*Ministero dell'Ambiente  
e della Sicurezza Energetica*

**OGGETTO:[ID: 9966] Valutazione preliminare ai sensi dell'art. 6, c. 9 del D. Lgs. 152/2006. Progetto Definitivo della realizzazione della nuova SSE di Albano Laziale nell'ambito del Quadruplicamento Ciampino-Capannelle.  
Nota tecnica.**

Figura 2: Layout Canalizzazione MT a 20kV; Fonte "Studio esposizione ai campi elettromagnetici"

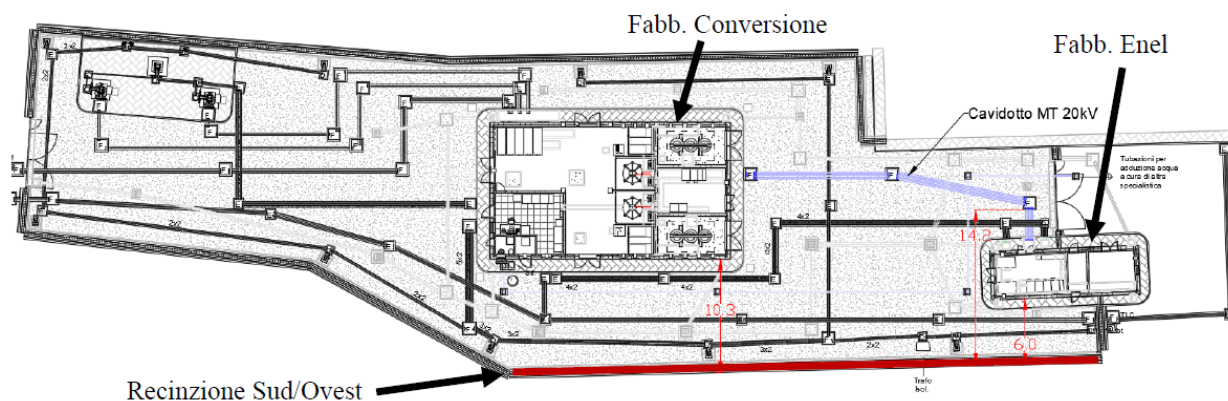
Nello "Studio esposizione ai campi elettromagnetici" allegato, la Società specifica che nella nuova SSE di Albano non saranno presenti sistemi in Alta Tensione (AT), ma saranno previsti dei cavidotti in MT in cavo con sezione massima pari a 240 mm<sup>2</sup>, che saranno posati con canalizzazione interrata a circa 1 m dal piano stradale dell'area di piazzale. Invece, il fabbricato di conversione è riconducibile a delle grandi cabine di trasformazione in media tensione e sarà interno al piazzale di SSE. In tale studio, la Società specifica le distanze di tali opere dai confini dell'area all'interno del quale verranno realizzate, come raffigurato nell'immagine successiva.

Nel medesimo documento la Società riporta le simulazioni effettuate allo scopo di studiare i campi elettromagnetici generati dalla nuova SSE di Albano e di valutare l'ampiezza della fascia di rispetto ai sensi delle normative vigenti e dell'ampiezza delle isolinee di campo magnetico, mostrate in apposite rappresentazioni.

A valle di tale studio, la Società afferma che gli interventi previsti non alterano la situazione esistente ante-opera. In particolare, nessun recettore tutelato ad oggi presente sul territorio sarà esposto ad un valore di campo elettromagnetico, generato dai nuovi impianti, superiore all'obiettivo di qualità fissato dalla normativa ( $3 \mu\text{T}$ ).

Figura 3: Planimetria di inquadramento della cantierizzazione. Fonte "Cantierizzazione" allegato alla Lista di Controllo

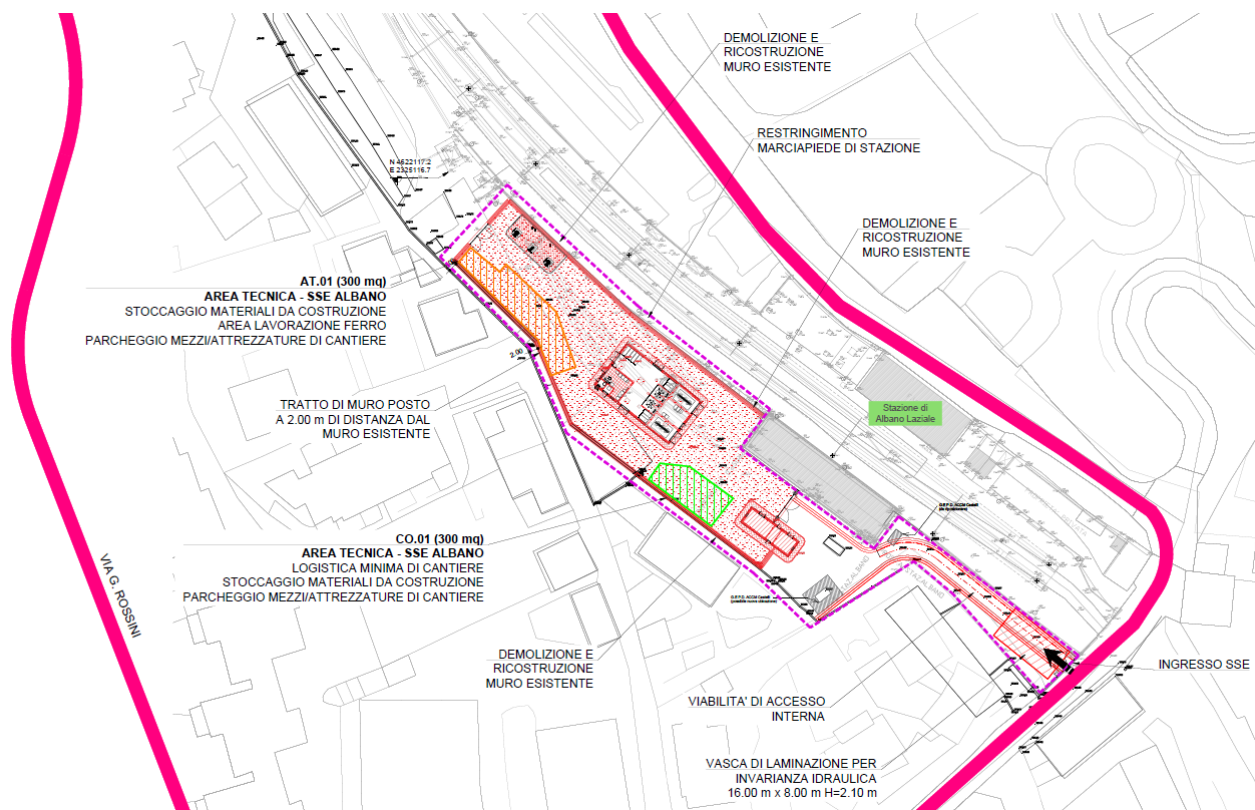
Con riferimento alla fase di **cantierizzazione**, nella Lista di controllo, la Società afferma che è prevista una durata complessiva delle lavorazioni di 565 giorni naturali consecutivi. Nel documento “Aspetti ambientali della cantierizzazione”, R.F.I. S.p.a. specifica che tali lavorazioni comporteranno la produzione totale di circa 6.432 m<sup>3</sup> di materiale da gestire, presumibilmente secondo i seguenti flussi di materiali:
